**Verslag huishoudelijke elektrische installatie op laagspanning en zeer lage spanning****Algemeen:**

Referentie: 012-20260717-05	Datum controle: 17/07/2026
Keurder: 012

Eigenaar: Mark mertens	EAN-code: 541448820050055188
Adres installatie: Molenheide 50, 2242 - Pulderbos	Nummer teller(s): 1SAG3105075689
	Distributienetbeheerder installatie: Fluvius
Datum uitvoering installatie:	☐ Vóór 01/10/1981 ☒ Tussen 01/10/1981 en 01/06/2020 ☐ Vanaf 01/06/2020
Type:	☒ Wooneenheid ☐ Niet-huishoudelijk ☐ PV ☐ Batterij ☐ Laadpaal

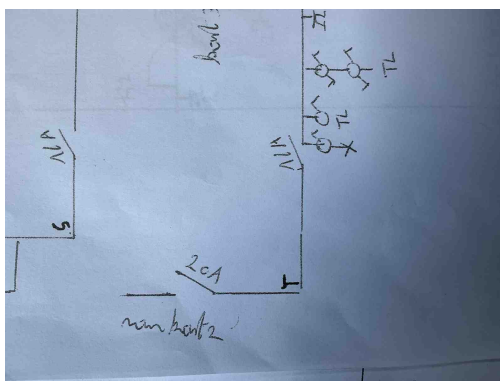
S04 - De spanning en/of de aard van de stroom is niet vermeld op het ééndraadsschema (Boek 1: 3.1.2.1).
Opmerking: Oa

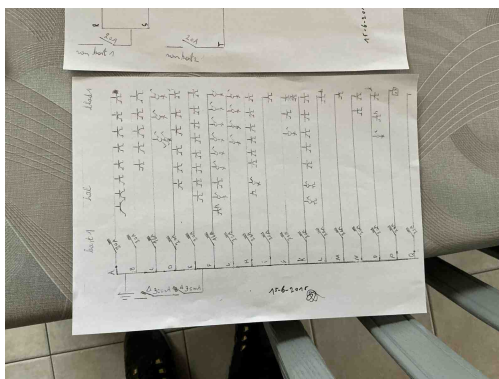
S02 - Het ééndraadsschema strookt niet met de werkelijkheid (Boek 1: 3.1.2.1).
Opmerking: Oa plaatsingwijze, type kabel, voedingskabel, adres, automaat T C16A

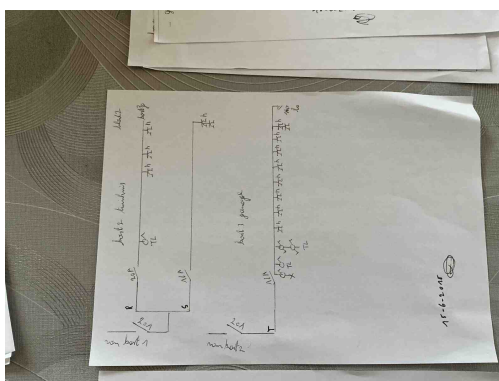
S02 - Het ééndraadsschema strookt niet met de werkelijkheid (Boek 1: 3.1.2.1).
Opmerking: Oa plaatsingwijze, type kabel, voedingskabel, adres, automaat T C16A

S03 - Niet elk lichtpunt, contactdoos en/of sturingseenheid is genummerd in de juiste volgorde op het ééndraadsschema (Boek 1: 3.1.2.1).

Opmerking: Oa contactdozen en verlichting

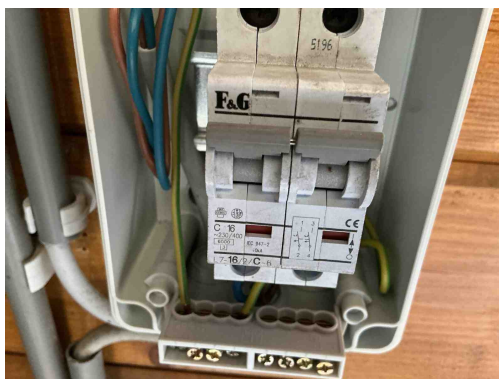
S02 - Het ééndraadsschema strookt niet met de werkelijkheid (Boek 1: 3.1.2.1).
Opmerking: Oa plaatsingwijze, type kabel, voedingskabel, adres, automaat T C16A

S03 - Niet elk lichtpunt, contactdoos en/of sturingseenheid is genummerd in de juiste volgorde op het ééndraadsschema (Boek 1: 3.1.2.1).

Opmerking: Oa contactdozen en verlichting

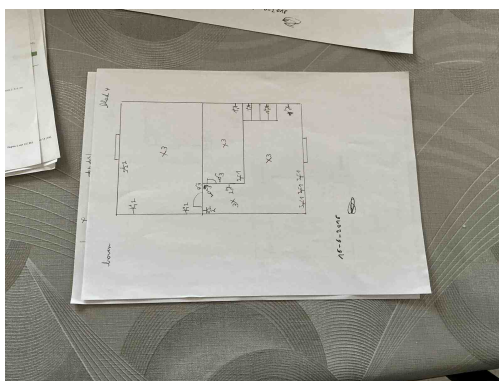
S02 - Het ééndraadsschema strookt niet met de werkelijkheid (Boek 1: 3.1.2.1).
Opmerking: Oa plaatsingwijze, type kabel, voedingskabel, adres, automaat T C16A

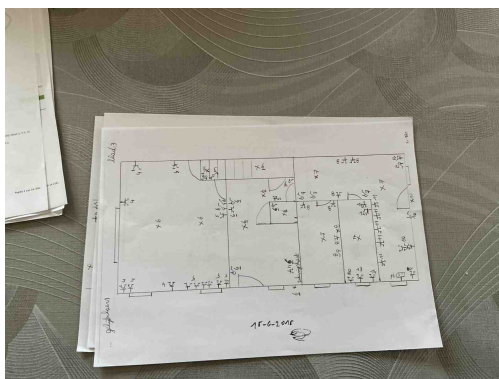
S08 - Niet alle verplichte gegevens staan op de situatieplannen (Boek 1: 3.1.2.3).
Opmerking: Oa adres,

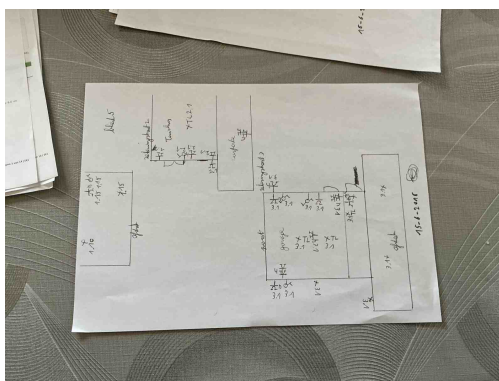
S08 - Niet alle verplichte gegevens staan op de situatieplannen (Boek 1: 3.1.2.3).
Opmerking: Oa adres,

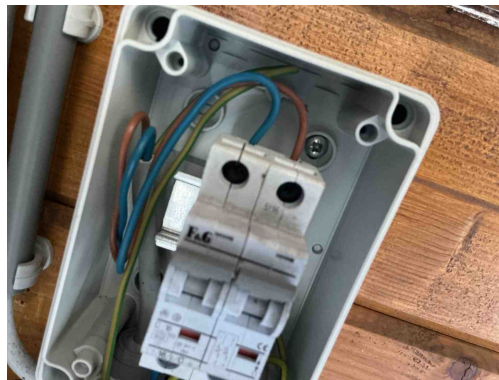
S08 - Niet alle verplichte gegevens staan op de situatieplannen (Boek 1: 3.1.2.3).
Opmerking: Oa adres,

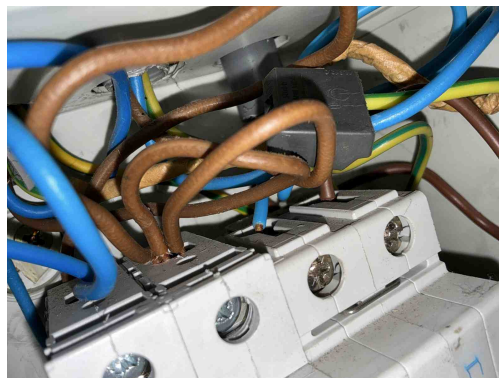
T21 - Het elektrisch materieel is niet geplaatst volgens de voorschriften van de fabrikant/ regels van goed vakmanschap . (Boek 1: 1.4.1.3)

Opmerking: Oa vijzen niet afgedekt bord 1,2 ,3 drie geleiders op één klem bord 1

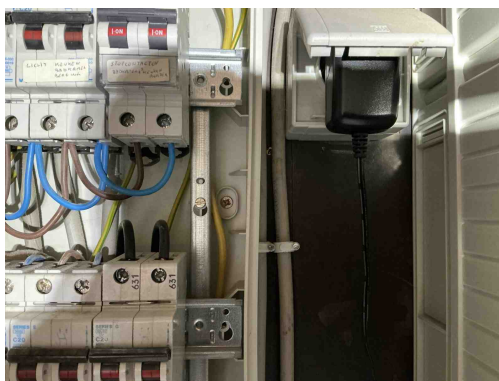
T21 - Het elektrisch materieel is niet geplaatst volgens de voorschriften van de fabrikant/ regels van goed vakmanschap . (Boek 1: 1.4.1.3)

Opmerking: Oa vijzen niet afgedekt bord 1,2 ,3 drie geleiders op één klem bord 1

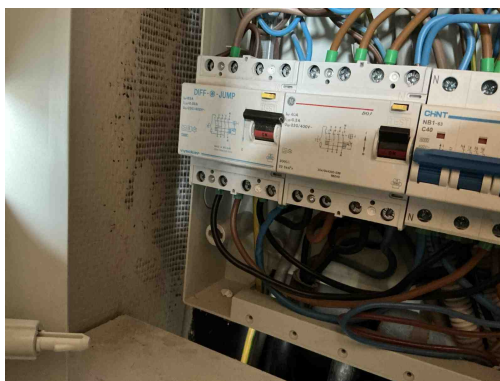
T21 - Het elektrisch materieel is niet geplaatst volgens de voorschriften van de fabrikant/ regels van goed vakmanschap . (Boek 1: 1.4.1.3)

Opmerking: Oa vijzen niet afgedekt bord 1,2 ,3 drie geleiders op één klem bord 1

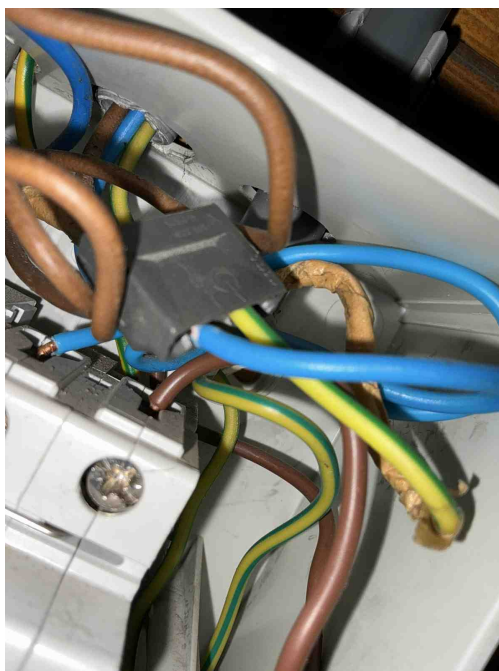
T09 - Bepaalde contactdozen en/of schakelaars zijn beschadigd (Boek 1: 1.4.1.3).
Opmerking: Oa keuken

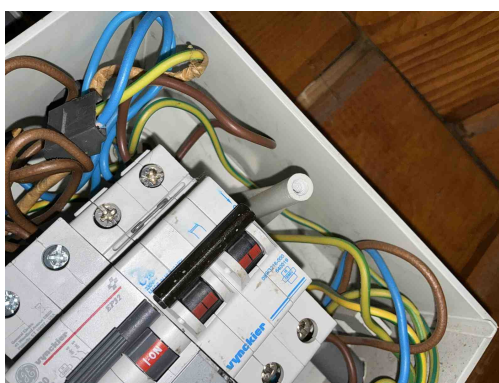
C18 - Het gebruik van een geïsoleerde geleider met de geel/groene kleurencombinatie als actieve geleider is niet toegestaan (Boek 1: 5.1.6.2).
Opmerking: Oa bord 2

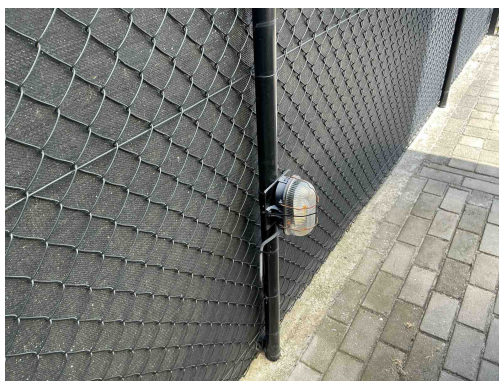
D08 - De nodige markeringen op de beveiligingstoestellen ontbreken of zijn onleesbaar (Boek 1: 5.3.5.5).
Opmerking: Oa bord 2

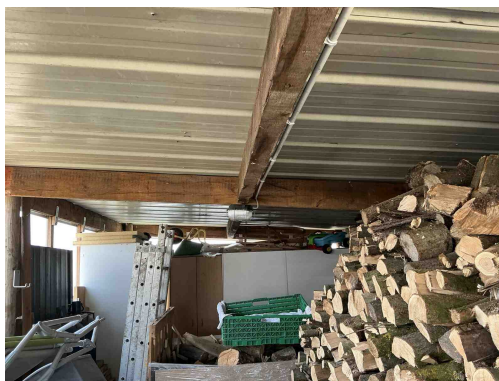
S07 - De situatieplannen stroken niet met de werkelijkheid (Boek 1: 3.1.2.1).
Opmerking: Oa verlichting tuin, contactdoos

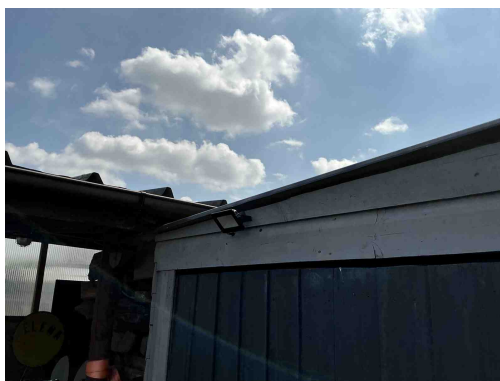
S07 - De situatieplannen stroken niet met de werkelijkheid (Boek 1: 3.1.2.1).
Opmerking: Oa verlichting tuin, contactdoos

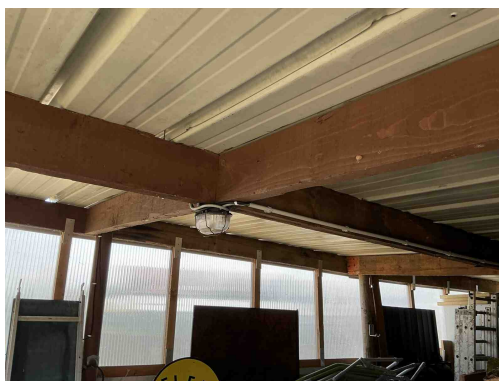
S07 - De situatieplannen stroken niet met de werkelijkheid (Boek 1: 3.1.2.1).
Opmerking: Oa verlichting tuin, contactdoos

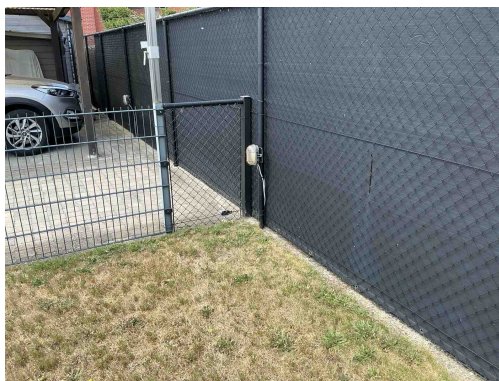
S07 - De situatieplannen stroken niet met de werkelijkheid (Boek 1: 3.1.2.1).
Opmerking: Oa verlichting tuin,contactdoos

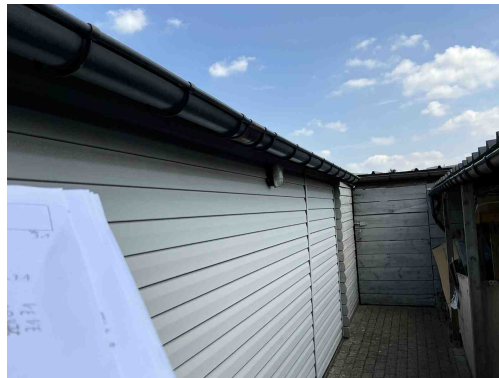
S07 - De situatieplannen stroken niet met de werkelijkheid (Boek 1: 3.1.2.1).
Opmerking: Oa verlichting tuin, contactdoos

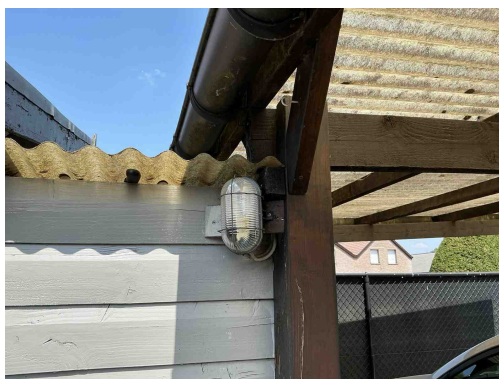
S07 - De situatieplannen stroken niet met de werkelijkheid (Boek 1: 3.1.2.1).
Opmerking: Oa verlichting tuin, contactdoos

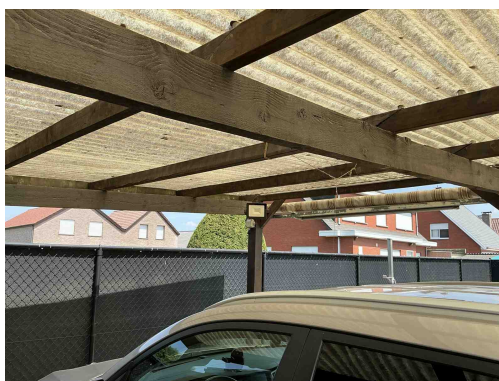
S07 - De situatieplannen stroken niet met de werkelijkheid (Boek 1: 3.1.2.1).
Opmerking: Oa verlichting tuin,contactdoos

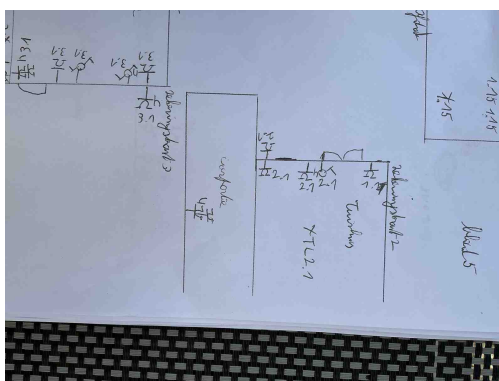
S07 - De situatieplannen stroken niet met de werkelijkheid (Boek 1: 3.1.2.1).
Opmerking: Oa verlichting tuin,contactdoos

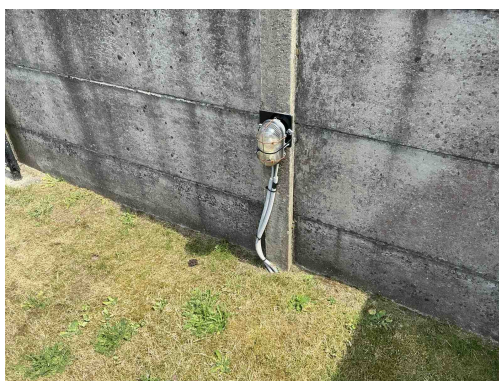
S07 - De situatieplannen stroken niet met de werkelijkheid (Boek 1: 3.1.2.1).
Opmerking: Oa verlichting tuin, contactdoos

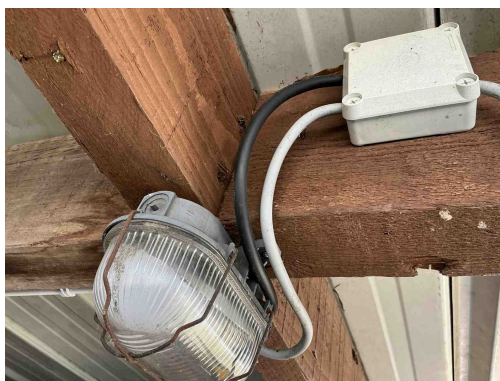
S07 - De situatieplannen stroken niet met de werkelijkheid (Boek 1: 3.1.2.1).
Opmerking: Oa verlichting tuin, contactdoos

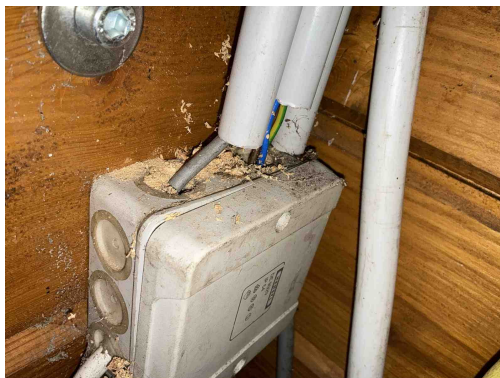
C38 - Het gebruikte kabeltype (snoerkabel) voldoet niet aan de specificaties die van toepassing zijn op voedingsleidingen voor vaste installatie (Boek 1: 1.4.2.1, 5.2.6.2).

Opmerking: Oa tuin

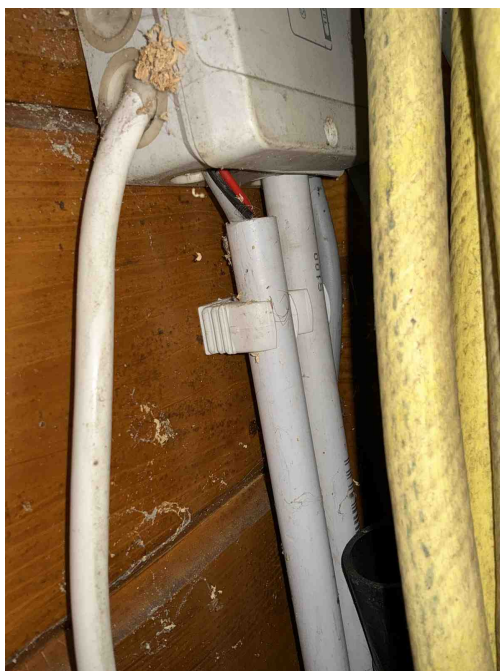
C21 - Het gebruik van geleiders van het type VOB, zonder bijkomende afscherming is niet toegestaan (Boek 1: 5.2.9.6).

Opmerking: Oa garage

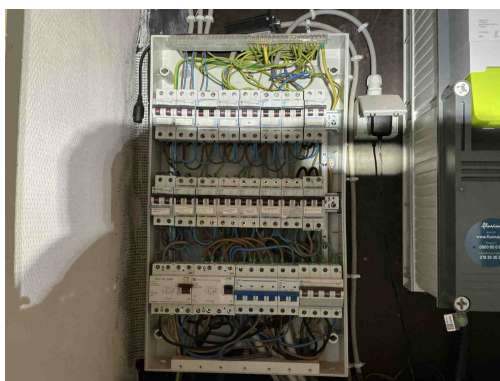
C21 - Het gebruik van geleiders van het type VOB, zonder bijkomende afscherming is niet toegestaan (Boek 1: 5.2.9.6).
Opmerking: Oa garage
